Stadt Wiesmoor

**Aufstellung einer örtlichen Bauvorschrift über die
Gestaltung von Werbeanlagen (Werbeanlagensatzung)
gemäß § 84 Abs. 3 Nr. 2 der niedersächsischen Bauordnung
(NBauO)**

Abwägungsvorschläge

**Öffentlichkeitsbeteiligung gemäß § 84 Abs. 4 Satz 3 NBauO
i. V. m. § 3 Abs. 2 BauGB
sowie Beteiligung der Träger öffentlicher Belange gemäß §
84 Abs. 4 Satz 3 NBauO i. V. m. § 4 Abs. 2 BauGB**

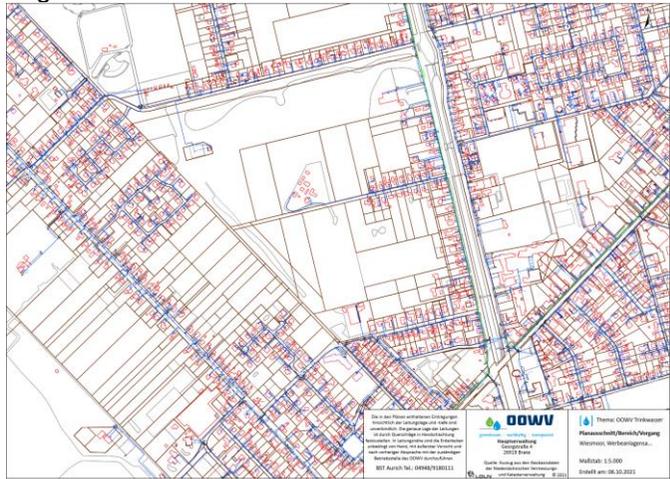
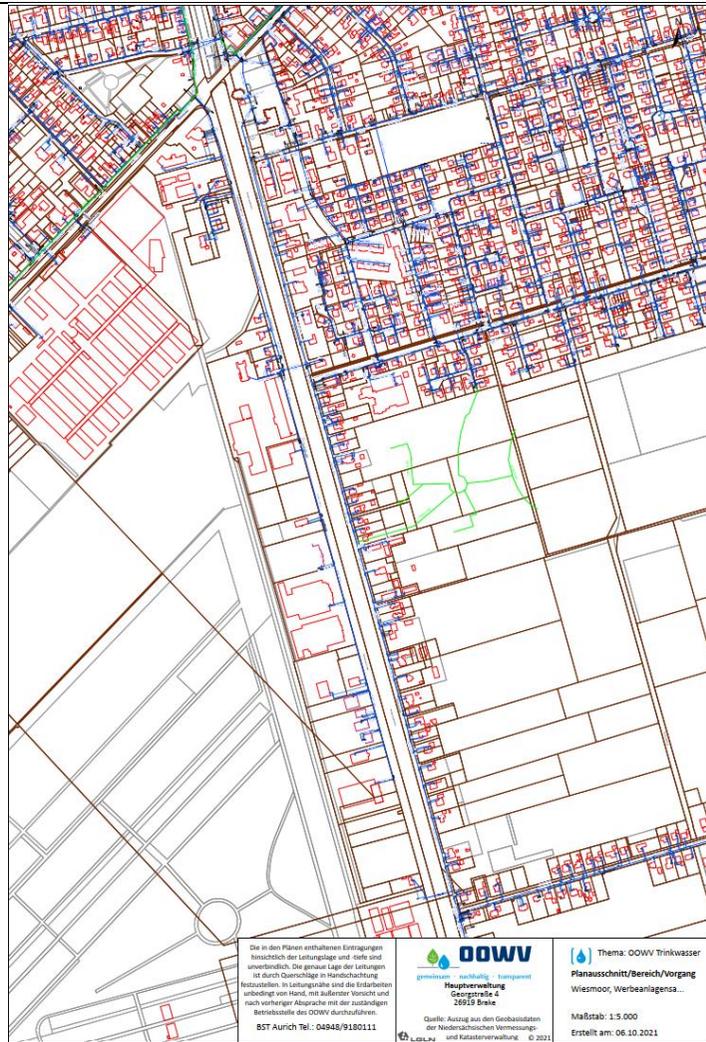
<p>Die Lage der 110-kV-Hochspannungsfreileitung entnehmen Sie bitte dem beigefügten Planwerk der Sparte Hochspannung.</p> <p>Sollte eine Bebauung nicht vermeidbar sein, sind die in der DIN EN 50341-1 (VDE 0210-1) vorgegebenen Mindestabstände zwingend einzuhalten. Die Arbeitshöhen unter Hochspannungsleitungen richten sich nach der DIN-VDE 0105-100.</p> <p>Für Bebauungen im Leitungsschutzbereich von 110-kV-Hochspannungsleitungen sind unterschiedliche Mindestabstände zu den Leiterseilen einzuhalten. Bei der Ermittlung der Abstände ist unter der Leitung der größte Durchhang und seitlich der Leitung das größtmögliche Ausschwingen der Leiterseile bei Wind anzunehmen. Dies hat zur Folge, dass innerhalb des Leitungsschutzbereiches nur eingeschränkte Bebauungen, Bodenlagerungen und Arbeitshöhen möglich sind.</p> <p>Beim Betrieb von Hochspannungsanlagen entstehen elektrische und magnetische Felder. Die Grenzwerte unserer Hochspannungsanlagen werden nach der Bundesimmissionsschutzverordnung (26. BImSchV, in der Fassung der Bekanntmachung vom 14. August 2013) eingehalten.</p> <p>Sollte Ihr geplantes Vorhaben Einfluss auf die Einhaltung der gesetzlichen Grenzwerte haben, sind die dadurch entstehenden Kosten, z. B. durch betriebliche Anpassung bis hin zur Ertüchtigung unserer Leitung, vom Verursacher zu tragen. Der Einwirkungsbereich zur Einhaltung der Grenzwerte von elektrischen Anlagen ist in der Allgemeinen Verwaltungsvorschrift zur Durchführung der Verordnung über elektromagnetische Felder (26. BImSchVVwV, in der Fassung vom 26. Februar 2016) ergänzend zur 26. BImSchV geregelt und umfasst bei Freileitungen mit einer</p>

<p>Vorgesehene Reklameeinrichtungen, Fahnenstangen sowie Beleuchtungseinrichtungen o. Ä. innerhalb der Leitungsschutzbereiche müssen mit der Avacon Netz GmbH abgestimmt werden.</p> <p>Bäume mit einer großen Endwuchshöhe dürfen innerhalb der Leitungsschutzbereiche nicht angepflanzt werden, da andernfalls die Einhaltung der Sicherheitsabstände in kürzester Zeit nicht mehr gewährleistet ist.</p> <p>Empfehlenswert sind standortgerechte Wildgehölze wie Büsche und Sträucher bis zur Kategorie Großsträucher, die mit geringer Wuchshöhe einen dauerhaft ausreichenden Abstand zu den Leiterseilen einhalten.</p> <p>Der spannungsabhängige Sicherheitsabstand zu unseren 110-kV-Hochspannungsfreileitungen (Abstand bei Arbeiten in der Nähe unter Spannung stehender Teile) beträgt in jedem Fall 5,00 m.</p> <p>Der Sicherheitsabstand zu den Leiterseilen muss jederzeit, auch bei Witterungseinflüssen wie Wind, eingehalten werden und darf keinesfalls unterschritten werden, da sonst Lebensgefahr besteht.</p> <p>Eine Freischaltung unserer 110-kV-Hochspannungsfreileitungen für Arbeiten innerhalb der Leitungsschutzbereiche ist nicht möglich.</p> <p>Fernmelde:</p> <p>Die Lage der betroffenen Fernmeldeleitung entnehmen Sie bitte dem beigefügten Planwerk der Sparte Fernmelde.</p> <p>Bei Fernmeldeleitungen wird ein Schutzbereich von 3,00 m, d. h. 1,50 m zu jeder Seite der jeweiligen Leitungssachse benötigt. Über sowie unter einer betroffenen</p>

<p>Fernmeldeleitung wird ein Schutzbereich von jeweils 1,00 m benötigt.</p> <p>Innerhalb des Leitungsschutzstreifens von Fernmeldeleitungen dürfen ohne vorherige Abstimmung mit uns über dem vorhandenen Geländeniveau nichts aufgeschüttet oder abgestellt werden. Es dürfen keine Abgrabungen oder Erdarbeiten vorgenommen und keine Pfähle und Pfosten eingebracht werden.</p> <p>Maßnahmen, die den Bestand oder den Betrieb von Fernmeldeleitungen beeinträchtigen oder gefährden könnten, sind innerhalb des Leitungsschutzstreifens nicht gestattet.</p> <p>Die Versorgungssicherheit bzw. die Funktion von bestehenden Fernmeldeleitungen haben höchste Bedeutung und müssen deshalb auch zukünftig konsequent und ohne Einschränkungen in ihrem Bestand und Betrieb gewährleistet werden.</p> <p>Ferner dürfen innerhalb von Leitungsschutzbereichen betroffener Fernmeldeleitungen keine tiefwurzelnden Bäume und Sträucher angepflanzt werden.</p> <p>Für den Fall, dass Fernmeldeleitungen durch Ihre Maßnahme gesichert oder umgelegt werden müssen berücksichtigen Sie bitte, dass die Kosten hierfür durch den Verursacher zu tragen sind.</p> <p>Erdarbeiten innerhalb von Leitungsschutzbereichen dürfen nur in vorsichtiger Handschachtung und nur nach Einweisung durch unseren Mitarbeiter ausgeführt werden. Hierfür setzen Sie sich bitte mindestens drei Wochen vor Beginn der geplanten Maßnahme mit uns unter dem Postfach einsatzplanung_uebertragungsnetze@avacon.de in Verbindung.</p>

Für die tatsächliche Lage der betroffenen Fernmeldeleitung innerhalb des beigefügten Planwerkes kann keine Gewähr übernommen werden. Der Unternehmer hat sich durch eine geeignete Anzahl von Sicherheitsschachtungen über die Lage von Fernmeldeleitungen zu informieren.

2	Avacon Netz GmbH	16.09.2021	<p>Gern beantworten wir Ihre Anfrage. Die Aufstellung von örtlichen Bauvorschriften über die Gestaltung von Werbeanlagen in Wiesmoor befindet sich innerhalb der Leitungsschutzbereiche unserer 110-kV-Hochspannungsfrei- und Fernmeldeleitungen.</p> <p>Bei Einhaltung der im Anhang aufgeführten Hinweise haben wir gegen das im Betreff genannte Vorhaben keine weiteren Einwände oder Bedenken.</p> <p>Änderungen der uns vorliegenden Planung bedürfen einer erneuten Prüfung.</p> <p>Wir bitten Sie, uns am weiteren Verfahren zu beteiligen.</p> <p>A N H A N G</p> <p>110-kV-Hochspannung:</p> <p>Die Sicherheitsabstände zu unseren sich im Anfragegebiet befindlichen 110-kV-Hochspannungsfreileitungen „Conneforde-Wiesmoor“, LH-14-007 (Mast 193-999) und „Emden-Borssum-Wiesmoor“, LH-14-013 (Mast 101-999) werden durch die DIN EN 50341-1 (VDE 0210-1) geregelt.</p> <p>Arbeiten und geplante Bebauungen innerhalb der Leitungsschutzbereiche sind grundsätzlich im Detail mit uns abzustimmen. Innerhalb der Leitungsschutzbereiche sind die zulässigen Arbeits- und Bauhöhen begrenzt. Eine Bebauung innerhalb der Leitungsschutzbereiche ist zu vermeiden.</p> <p>Die Breiten der Leitungsschutzbereiche betragen bis zu 40,00 m, d. h. je 20,00 m von der Leitungsachse (Verbindungsline der Mastmitten) senkrecht nach beiden Seiten gemessen.</p>	Die Hinweise sowie der Anhang werden zur Kenntnis genommen.
